监理通知单

工程名称：朝阳和光光伏并网发电项目

编号：CYHG-ZH-TZ-022

事由：水泉接地极事宜

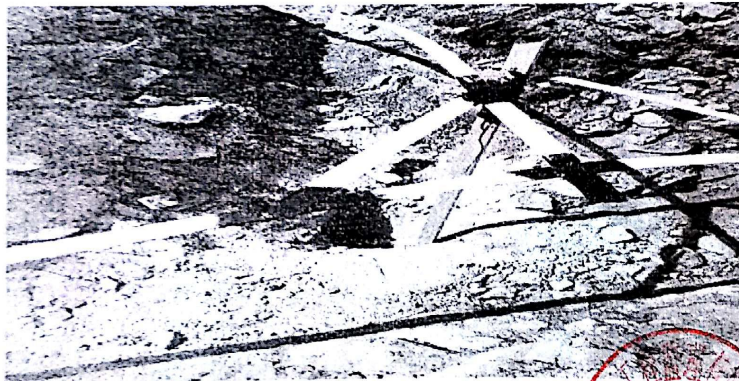
经我监理单位巡查发现，你单位在水泉接地极施工时，入地深度不满足设计图纸要求，要求 EPC 总包单位立即整改；整改完成后，通知我监理单位进行检查，检查合格后再进行回填。

限期在回填前完成整改
